**Verslag huishoudelijke elektrische installatie op laagspanning en zeer lage spanning****Algemeen:**

Referentie: 011-20260811-02	Datum controle: 11/08/2026
Keurder: 011

Eigenaar:	Onbekend	EAN-code:	Onbekend
Adres installatie:	Mijlstraat 46, 2570 - Duffel	Nummer teller(s):	Onbekend
		Distributienetbeheerder installatie:	Fluvius
Datum uitvoering installatie:			
☒ Vóór 01/10/1981			
☐ Tussen 01/10/1981 en 01/06/2020			
☐ Vanaf 01/06/2020			
Type:			
☒ Wooneenheid ☐ Niet-huishoudelijk ☐ PV ☐ Batterij ☐ Laadpaal

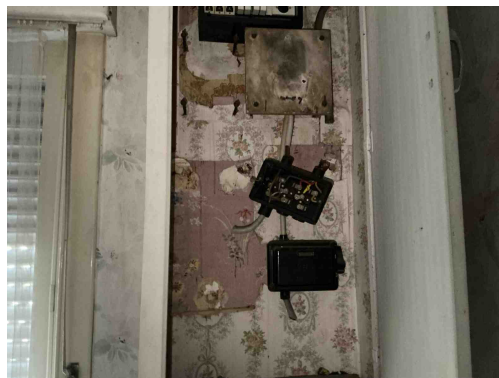
B17 - De voedingsspanning is niet op elk bord vermeld (Boek 1: 3.1.3.3).

Opmerking: Oa bord 1

B04 - De aanduiding van de kringen, klemmen en/of schakelapparatuur ontbreekt, is onjuist of is onvolledig (Boek 1: 3.1.3.1/5.1.6.1).

Opmerking: Oa bord 1

B06 - Het elektrisch verdeelbord heeft niet de minimale beschermingsgraad IPXX-B in een gewone ruimte (Boek 1: 4.2.2.3).

Opmerking: Oa bord 1

B02 - Het elektrisch verdeelbord is onvoldoende bereikbaar (Boek 1: 5.3.5.1).

Opmerking: Oa bord 1 te hoog

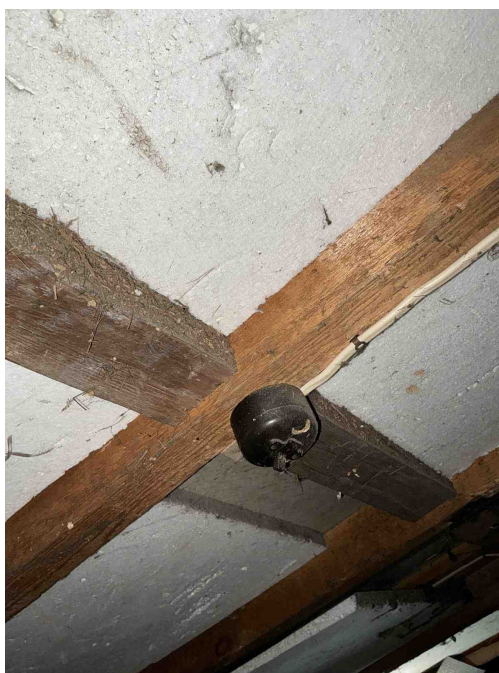
C28 - Niet gebruikte leidingen onder spanning zijn niet op een degelijke manier geïsoleerd of verwijderd (Boek 1: 4.2.1.1).

Opmerking: Oa aan bord

C30 - De deksels van de aftakdoos/aftakdozen ontbreken (Boek 1: 4.2.2.1, 5.2.6.1).

Opmerking: Oa aan bord

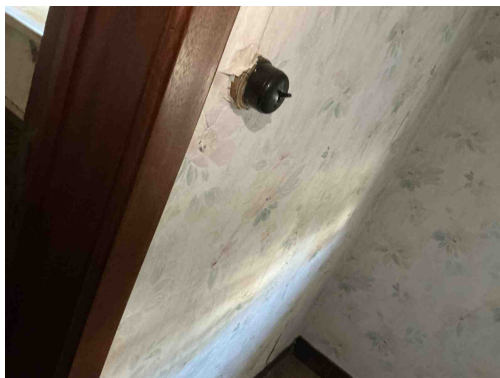
T13 - Opbouwcontactdozen en/of -schakelaars zonder achterplaatje mogen niet rechtstreeks op een brandbare ondergrond bevestigd worden (Boek 1: 4.3.3.5).

Opmerking: Oa voorkamer, slaapkamers

C38 - Het gebruikte kabeltype (snoerkabel) voldoet niet aan de specificaties die van toepassing zijn op voedingsleidingen voor vaste installatie (Boek 1: 1.4.2.1, 5.2.6.2).

Opmerking: Oa keuken, berging

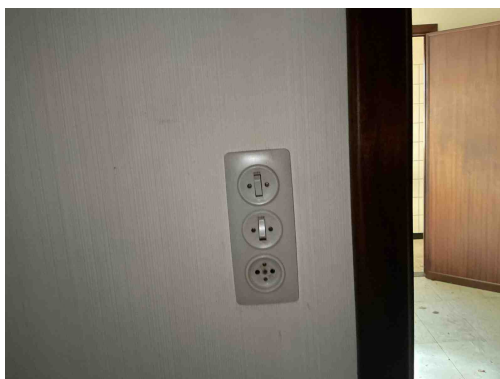
T13 - Opbouwcontactdozen en/of -schakelaars zonder achterplaatje mogen niet rechtstreeks op een brandbare ondergrond bevestigd worden (Boek 1: 4.3.3.5).

Opmerking: Oa voorkamer, slaapkamers

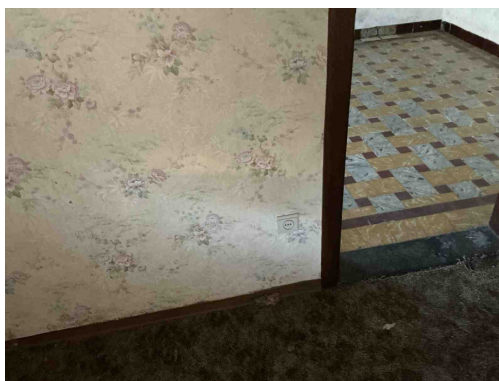
A20 - Er bevindt zich een contactdoos zonder beschermingsgeleider in de elektrische installatie. Deze is niet geplaatst achter een differentieelstroombeschermingsinrichting met grote (max. 30mA) of zeer grote (max. 10mA) gevoeligheid.

Opmerking: Oa woonkamer , berging , eetkamer, algemeen, ...

T09 - Bepaalde contactdozen en/of schakelaars zijn beschadigd (Boek 1: 1.4.1.3).

Opmerking: Oa berging , eetkamer

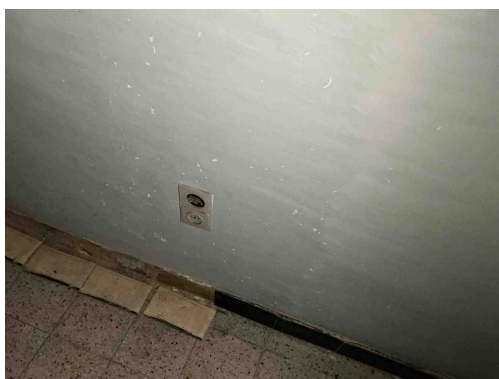
A20 - Er bevindt zich een contactdoos zonder beschermingsgeleider in de elektrische installatie. Deze is niet geplaatst achter een differentieelstroombeschermingsinrichting met grote (max. 30mA) of zeer grote (max. 10mA) gevoeligheid.

Opmerking: Oa woonkamer , berging , eetkamer, algemeen, ...

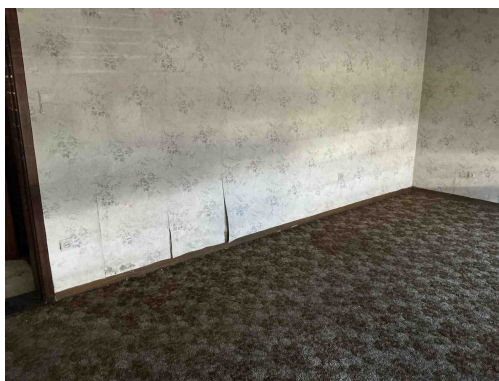
A20 - Er bevindt zich een contactdoos zonder beschermingsgeleider in de elektrische installatie. Deze is niet geplaatst achter een differentieelstroombeschermingsinrichting met grote (max. 30mA) of zeer grote (max. 10mA) gevoeligheid.

Opmerking: Oa woonkamer , berging , eetkamer, algemeen, ...

T09 - Bepaalde contactdozen en/of schakelaars zijn beschadigd (Boek 1: 1.4.1.3).

Opmerking: Oa berging , eetkamer

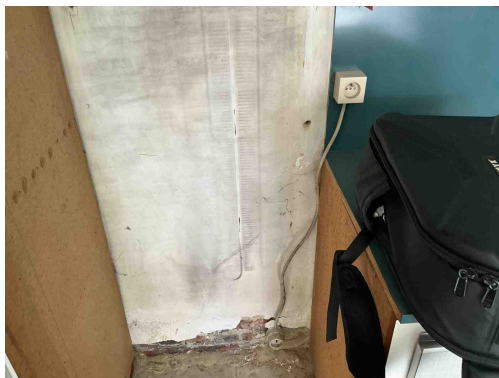
A20 - Er bevindt zich een contactdoos zonder beschermingsgeleider in de elektrische installatie. Deze is niet geplaatst achter een differentieelstroombeschermingsinrichting met grote (max. 30mA) of zeer grote (max. 10mA) gevoeligheid.

Opmerking: Oa woonkamer , berging , eetkamer, algemeen, ...

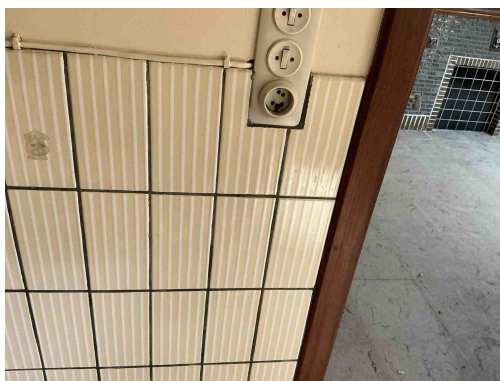
A16 - Er is geen continuïteit van de beschermingsgeleider van de contactdoos (Boek 1: 5.4.3.4).

Opmerking: Oa keuken

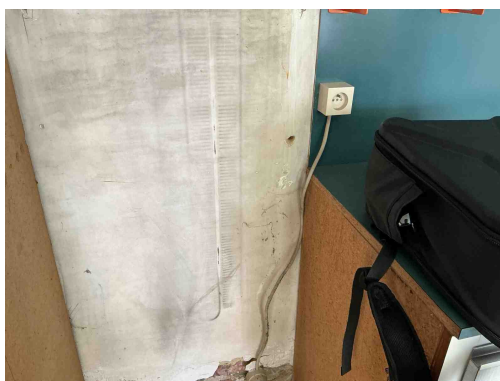
A16 - Er is geen continuïteit van de beschermingsgeleider van de contactdoos (Boek 1: 5.4.3.4).
Opmerking: Oa keuken

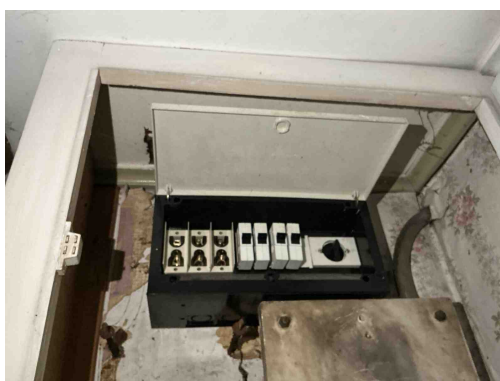
C38 - Het gebruikte kabeltype (snoerkabel) voldoet niet aan de specificaties die van toepassing zijn op voedingsleidingen voor vaste installatie (Boek 1: 1.4.2.1, 5.2.6.2).
Opmerking: Oa keuken, berging
